PARECER 019/2025 – CEIV
COMISSÃO PERMANENTE DE ANÁLISE DE ESTUDO DE IMPACTO DE VIZINHANÇA
(CEIV)

() Primeira Análise – Parecer nº 013/2025-CEIV – 05/05/2025
(X) Segunda Análise – Parecer nº 019/2025-CEIV – 16/07/2025

Projeto: Supertex Concreto

Uso: Industrial – Usina de Concreto

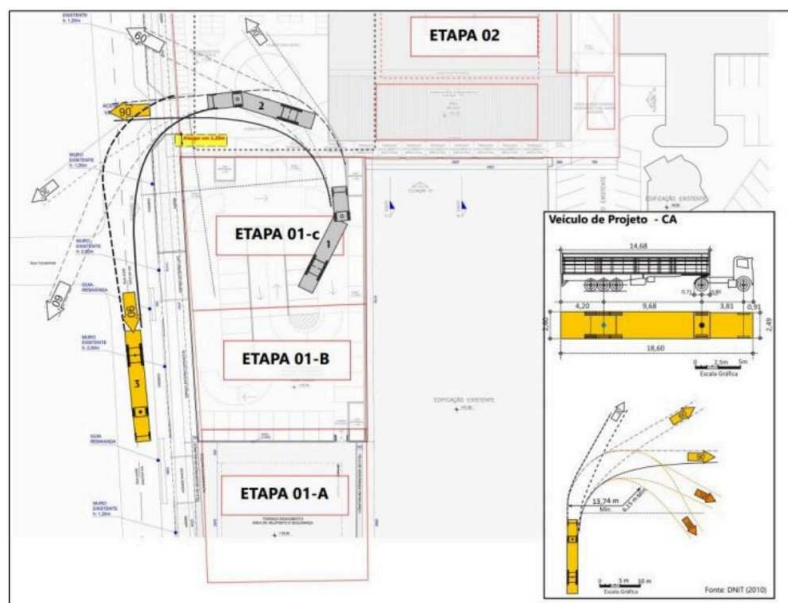
b) O anexo VI não condiz com a informação de ser o "projeto do canteiro de obras". Necessário apresentação dos raios de giro nos acessos e saídas dos caminhões, indicando as interferências na via (com valores: ângulos, cotas – expresso de forma técnica, conforme normas CONTRAN/DNIT, para a tipologia do veículo). Segue um modelo básico dos arquivos de EIV da CEIV:

2ª CONSIDERAÇÃO CEIV: Atendido parcialmente, sendo necessário apresentação de ART (Anotação de Responsabilidade Técnica) do Projeto do Canteiro de Obras;
